福建禹澄建筑设计有限公司
FUJIAN YUCHENG ARCHITECTURAL DESIGN INSTITUTE CO.,LTD.
设计变更通知单
DESIGN CHANGE NOTICE

工程编号 PROJ. NO.	YCSJ-XM-0425002	工程项目/子项 PROJECT/SUB.	河田鸡及槟榔芋食品深加工项目	专业 SPECIALITY	建筑	变更单号 CHANGE NO.	SC-02
变更修改原因	☒ 建设单位要求 ☐ 施工图审查要求 ☐ 工程联系单 ☒ 设计修改及其它					共附图 7 张

根据业主研发生产和办公使用的需要，对3#综合楼进行设计修改，具体如下：

工程编号	YSJ-2024-0420002	部门	XJ
图例	建筑	版本	V1.0
图号	J3-04	日期	2024.08

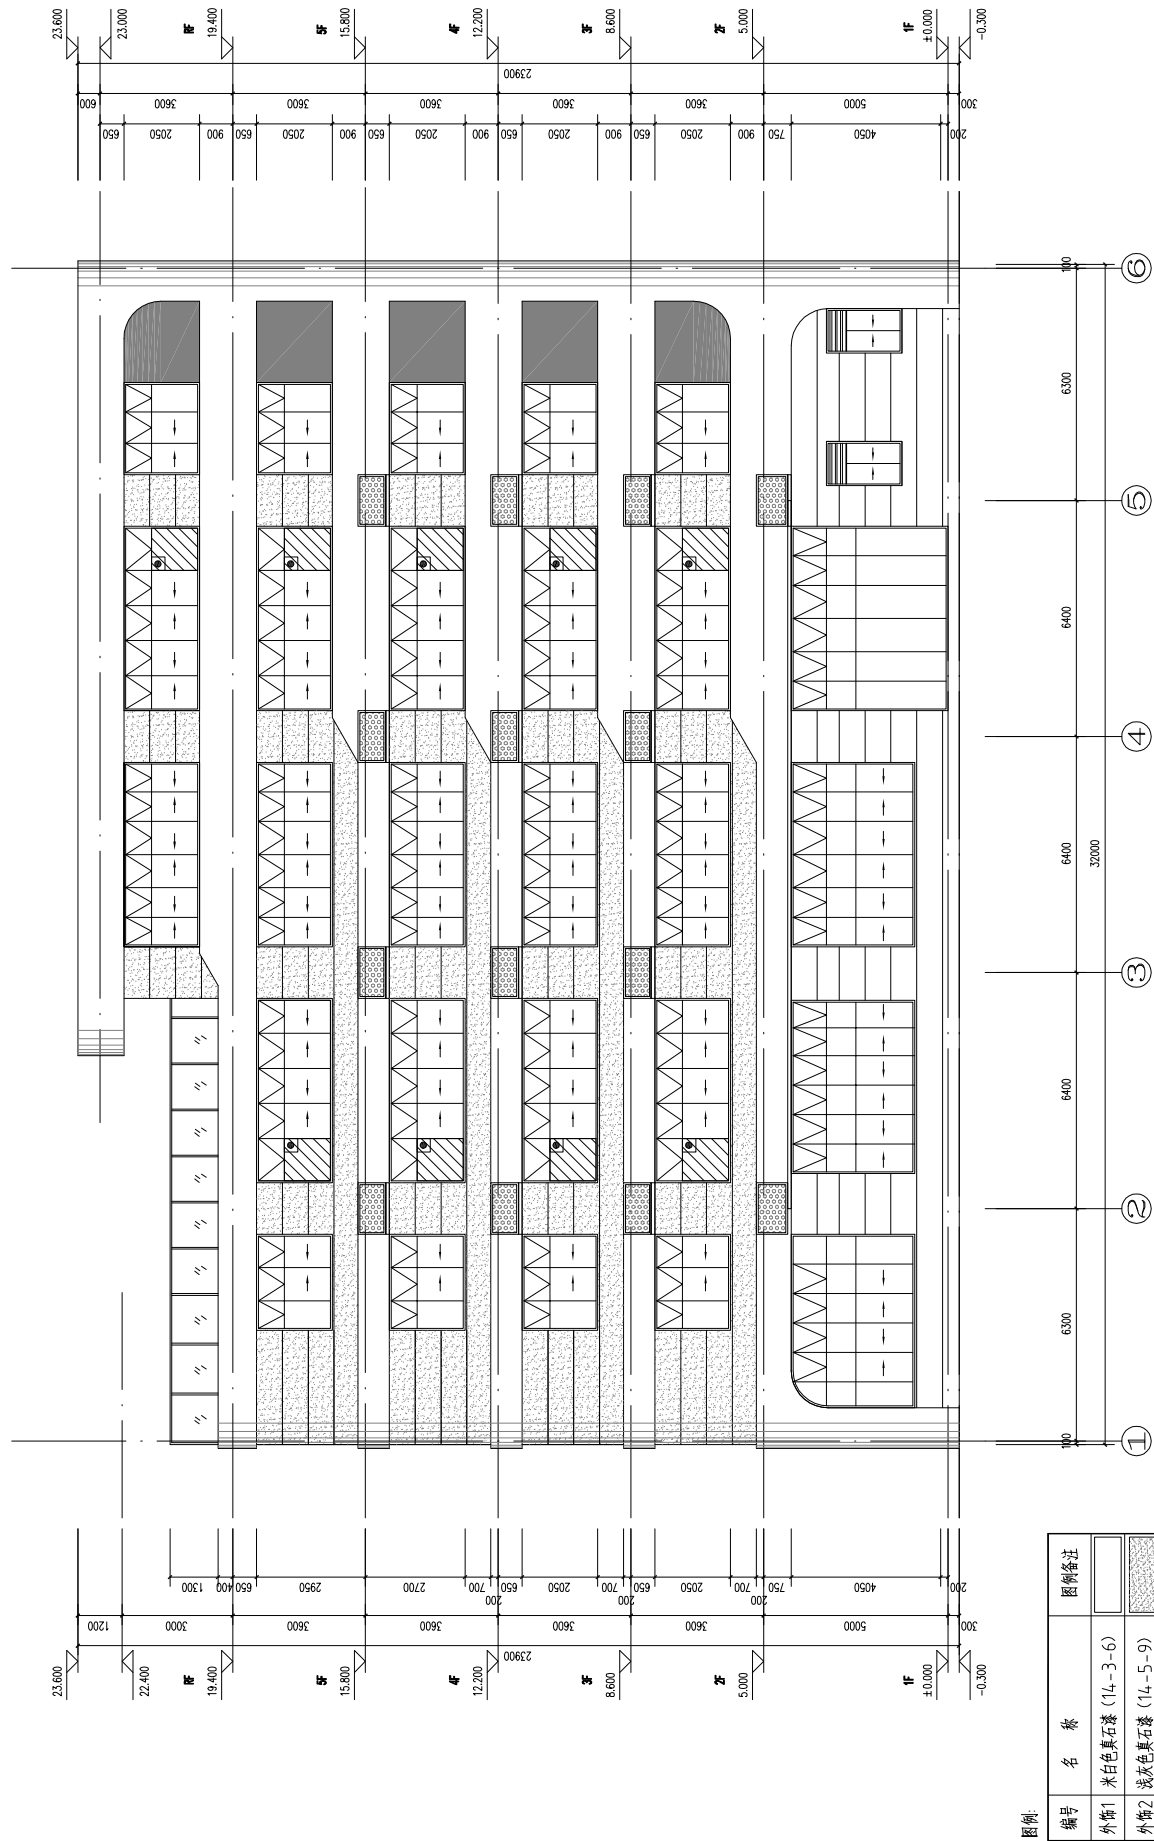
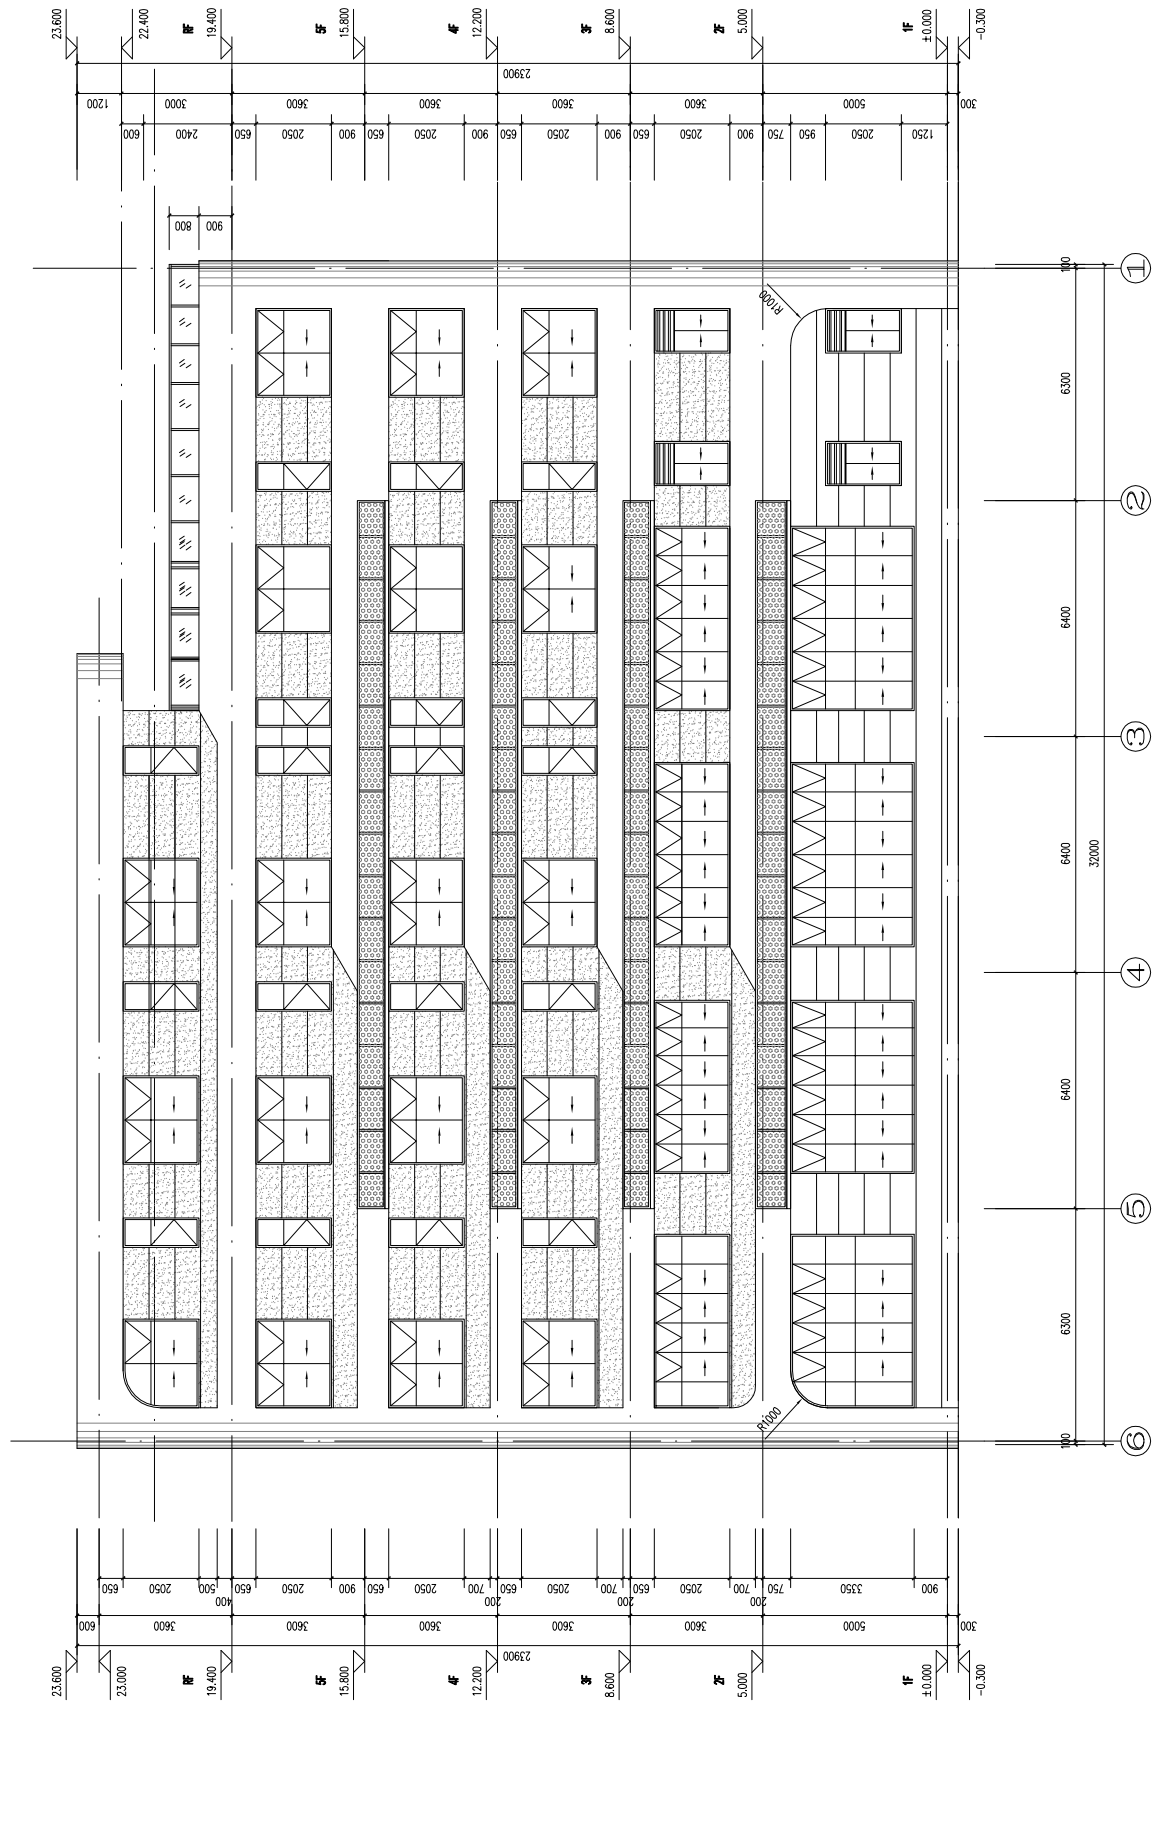
1. 3#综合楼在原设计基础上增加一层：3#综合楼由原设计的5层变更为6层，建筑高度由20.30M变更为23.90M。3#综合楼建筑面积由2516平方米变更为3227平方米，计容建筑面积、地上建筑面积均由2516平方米变更为3227平方米，占地面积不变。
